Onderwerp advies omgevingsvergunning activiteit bouwen:

Project Nieuwbouw bedrijfspand Damstra Duurzaam

Onderwerp: advies bedrijfspand aan de Kolkensloane te Driezum

Van:
Verzonden: vrijdag 22 december 2023 15:28
Aan:
CC:
Onderwerp: Aanvullend wateradvies 'Bouw bedrijfspand aan de Kolkensloane te Driezum'

Figuur 9. Watercompensatie.

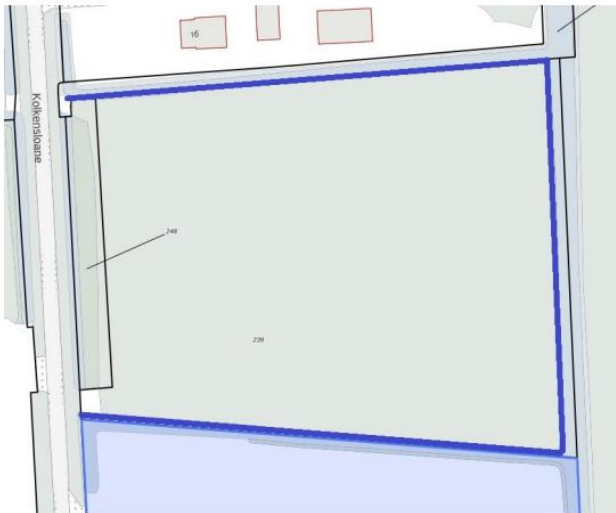
In de ROB wordt nu aangegeven dat dit in de sloten rondom de kavel plaats gaat vinden (zie onderstaande afbeelding uit ROB)

Met deze variant lopen wij tegen twee knelpunten aan;

De watergang aan de noordzijde is een hoofdwatergang (zie bovenstaande uitsnede legger WF) Een hoofdwatergang mag in principe niet worden aangepast, tenzij er opgaven vanuit WF zijn om problemen in het watersysteem op te lossen. Bij navraag bij de rayonbeheerder is dit niet het geval, en functioneert goed. Daarbij is deze watergang in eigendom van het Wetterskip dus zou ook privaatrechtelijke problemen opleveren.

De watergang aan de oostzijde is een schouwwatergang, verbreding zou kunnen als de aanliggende eigenaar hiermee akkoord gaat. De onderhoudsplicht van deze schouwwatergang staat in nu de legger als 'eig. perc. aan weerszijden v/h water- halve breedte', bij verbreding krijgt de aanliggende eigenaar meer oppervlakte water in onderhoud, en ook meer kosten voor afvoer hekkelspecie. De aanliggende eigenaar moet hier dus (schriftelijk) mee akkoord gaan.

Daarbij staat langs deze schouwwatergang een houtsingel, dus hier zal de gemeente ook toestemming voor moeten geven om deze te verwijderen en het aantal bomen te compenseren.

Voor de waterkwaliteit en ecologische waarde is het van belang dat de taluds van de te verbreden sloten minimaal 1:2 worden aangelegd, dit is ook tijdens het

Graag zien wij bovenstaande punten verwerkt in het ruimtelijk plan

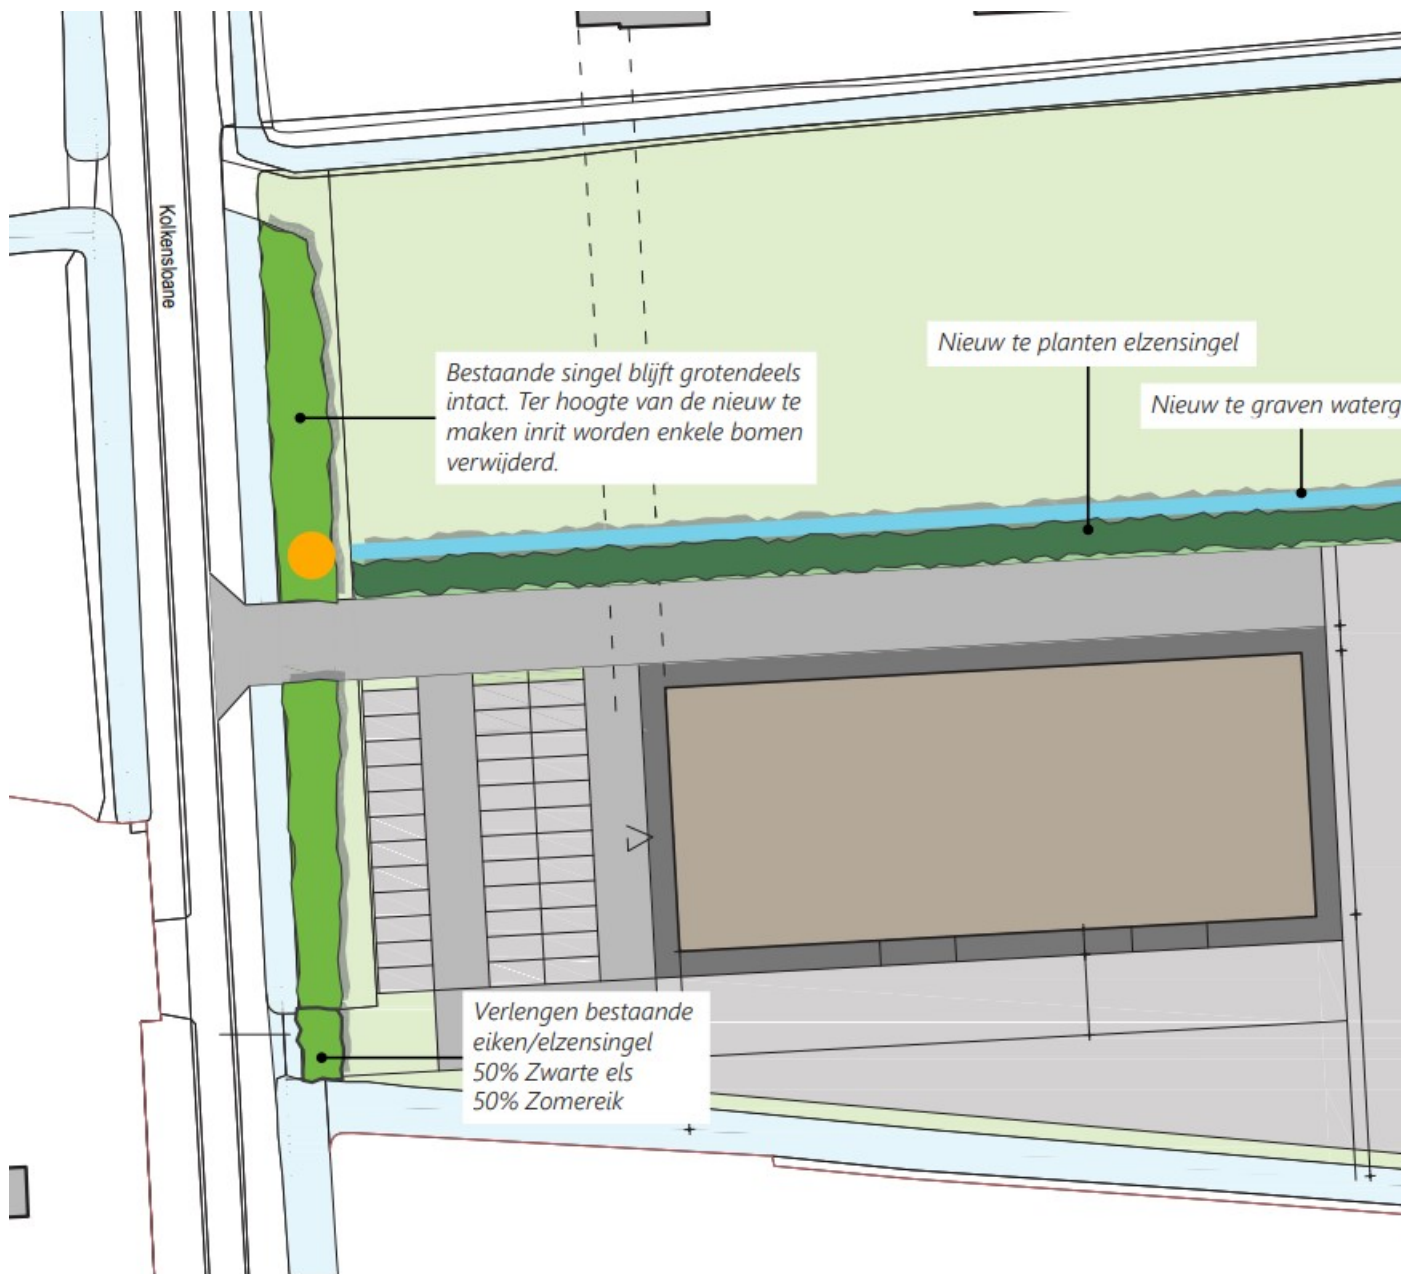
Onderstaande uitsnede uit de legger laat zien dat de sloten aan de oost- en westzijde van de projectlocatie secundaire waterlopen (schouwwatergangen) zijn.

In het ruimtelijk plan moet worden omschreven dat ze aanwezig zijn, en hoe hier in het plan rekening mee wordt gehouden (bijv. toegankelijkheid voor onderhoud)

Het aanbrengen van de nieuwe inrit in de schouwwatergang langs de kolkensloane heb ik voorgelegd aan de vergunningverlener, op zich is dit geen probleem, zeker omdat de bestaande dam dan vervalt, het één en ander moet wel via een watervergunning worden aangevraagd.

In de vergunningaanvraag wordt ook de dimensionering van de duiker en opbouw van de grond en taluds voorgeschreven. Mocht de nieuwe oprit meer oppervlakte hebben dan de bestaande dam, dan moet deze extra oppervlakte wel worden gecompenseerd in extra oppervlaktewater

Principeprofiel aan te leggen elzensingel

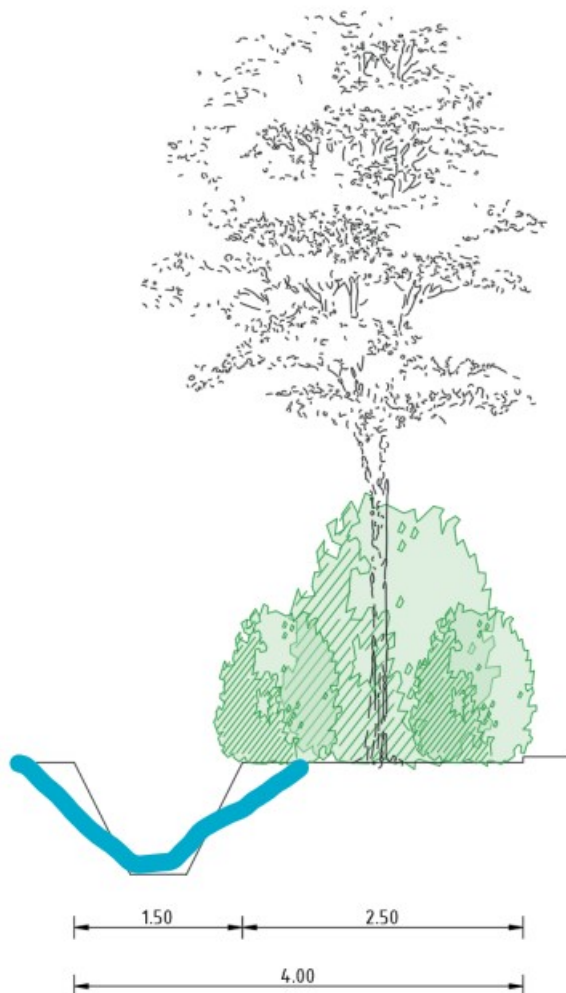
- Uit de doorsnede van de sloot die bij de landschappelijke inpassing staat, blijken de taluds vrij steil, dit geeft weinig bergingsmogelijkheden bij een stijging van het waterpeil. We zien de taluds van de nieuwe sloot dan ook graag aangepast naar minimaal 1:2. Een flauwer talud heeft niet alleen voordelen voor de waterberging, ook voor de waterkwaliteit is het een verbetering. Naast dat er meer ruimte is voor de groei van waterplanten kan bij een bredere watergang, kan er ecologisch onderhouden worden (bijvoorbeeld afwisselend de ene en de andere kant maaien) kunnen er meer planten blijven staan en krijg je een ecologisch rijkere sloot.
- De nieuwe sloot is in het plan 'doodlopend' het aanbrengen van een duiker naar de schouwwatergang langs de Kolkensloane geeft meer doorstroming, en we verwachten daardoor verbetering van de waterkwaliteit in de nieuwe sloot.

We vragen je om bovenstaande punten en de punten uit het standaard wateradvies (die je gelijk hebt ontvangen na het doorlopen van de digitale watertoets) te verwerken in je ruimtelijk plan of besluit.
